**Guadeloupe**

**Avis délibéré de l'Autorité environnementale sur  
le schéma de raccordement au réseau des  
énergies renouvelables (S3REnR) de  
Guadeloupe.**

**n°Ae 2019AGUA4**

Répartition géographique des gisements de production (en MW) – source : EDF

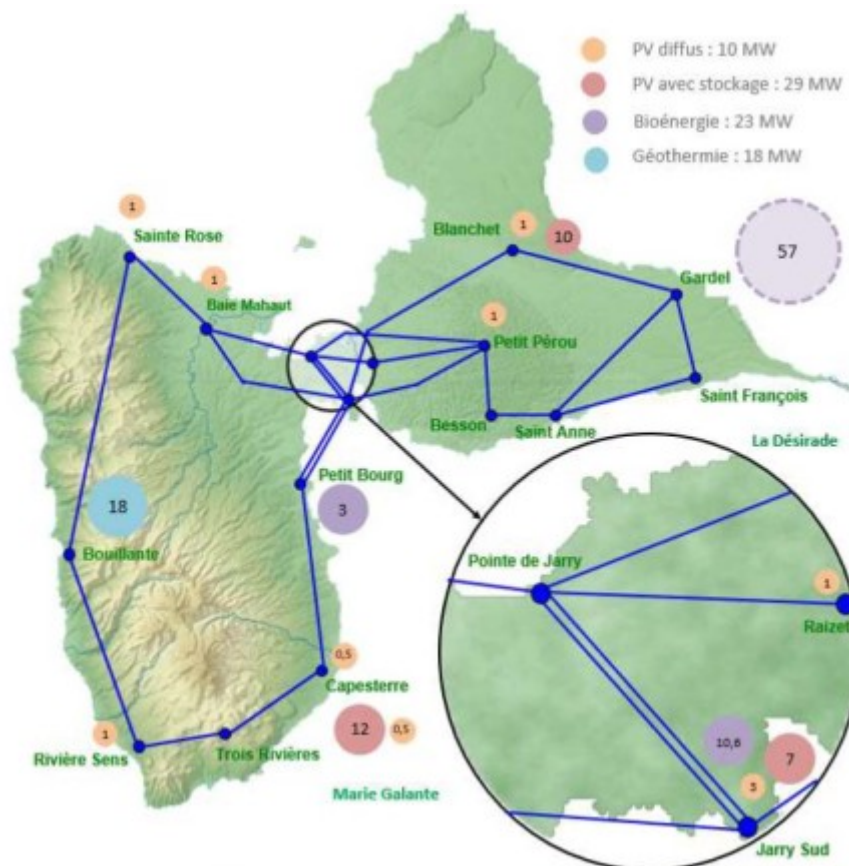
Concernant la production annuelle actuelle, on relèvera que 326MW sont produits à partir de diesel (226MW) ou de gaz (100MW) tandis que 216MW proviennent d'EnR (93,5MW bagasse/charbon, 65MW photovoltaïque, 25,3MW éolien, 15MW géothermie, 11,2MW hydraulique, 6MW biogaz). Par ailleurs, plus de 122MW d'énergies renouvelables diverses sont en attente de raccordement. Le rapport ne fait cependant pas la différence entre bagasse et charbon, alors que la première est un résidu de l'exploitation cannière, donc renouvelable, le second une matière première fossile non renouvelable. Le schéma n'a pas vocation à s'intéresser au raccordement du potentiel d'énergie électrique issu du charbon,

***La MRAe recommande de faire la distinction entre l'énergie fournie par la bagasse et celle issue du charbon, cette dernière ne devant pas être intégrée au total des EnR et le raccordement du potentiel énergétique issu du charbon ne devant pas être intégré au S3REnR. Elle recommande par ailleurs de vérifier que les travaux prévus dans le S3REnR restent nécessaires en ne prenant en compte que le raccordement du potentiel de production issu des EnR stricto sensu.***

L'analyse du réseau de transport d'électricité, et plus particulièrement, celle des capacités d'injection d'énergie par zone montre que seule la région pointoise (Baie-Mahault, Jarry, Raizet et Petit-Pérou) a une capacité d'injection significative (>50MW). Toutes les autres zones ont une capacité d'injection nulle. Ces capacités tiennent compte des productions en service, en file

d'attente ainsi que des réservations de capacités effectuées dans le cadre du S3REnR<sup>2</sup>. La MRAe relève que cette partie manque d'explications alors même qu'elle devrait permettre de comprendre les choix effectués par le porteur de projet : c'est bien parce que les infrastructures existantes permettent d'absorber les futures productions en projet que le schéma ne prévoit pas d'autres travaux que l'installation d'un poste de transformation HTB/HTA aux postes de Blanchet.

**La MRAe recommande de préciser clairement que les projets de production d'EnR en Basse-Terre, notamment celui de la géothermie, pourront être raccordés dans le réseau actuel en tant que de besoin.**
